Acuerdo 1172 Por el cual se aprueba la incorporación del cambio en los límites de generación y absorción de potencia reactiva de las unidades 1, 2 y 3 de la planta de generación Prado y las respectivas curvas de carga

1172

4 Abril, 2019

Prado 1

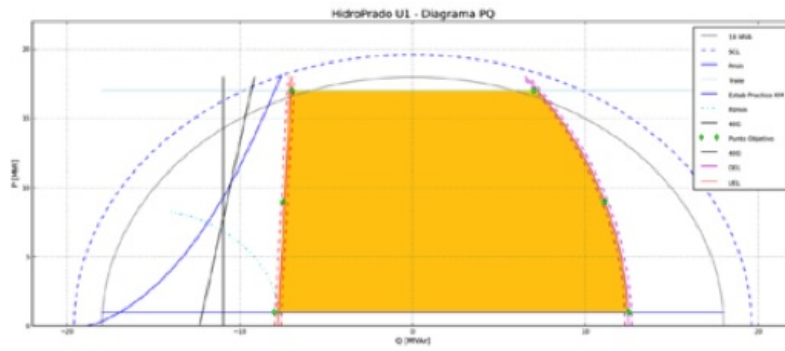
- 2** Que como resultado de la realización de las pruebas de potencia reactiva de las unidades 1, 2 y 3 de la central hidroeléctrica Prado, se encontraron diferencias en los límites de generación y absorción de potencia reactiva, haciéndose necesario solicitar el cambio de los parámetros de la curva de cargabilidad.

- 1** Aprobar la declaración de una nueva curva operativa de carga de las unidades 1, 2 y 3 de la central hidroeléctrica Prado, en la que se define la capacidad para entrega y absorción de potencia reactiva de la unidad en función de la potencia activa generada.

Unidad	Potencia (MW)	Potencia reactiva anterior [MVAR]	Potencia reactiva nueva [MVAR]
PRADO 1	17	9	7
	9	9	11.1
	1	9	12.5
	17	-8	-7
	9	-8	-7.5
	1	-8	-8
PRADO 2	17	9	7
	9	9	10.9
	1	9	12.2
	17	-8	-7
	9	-8	-7.5
	1	-8	-8
PRADO 3	17	9	7
	9	9	10.9
	1	9	12.2
	17	-8	-7
	9	-8	-7.5
	1	-8	-8
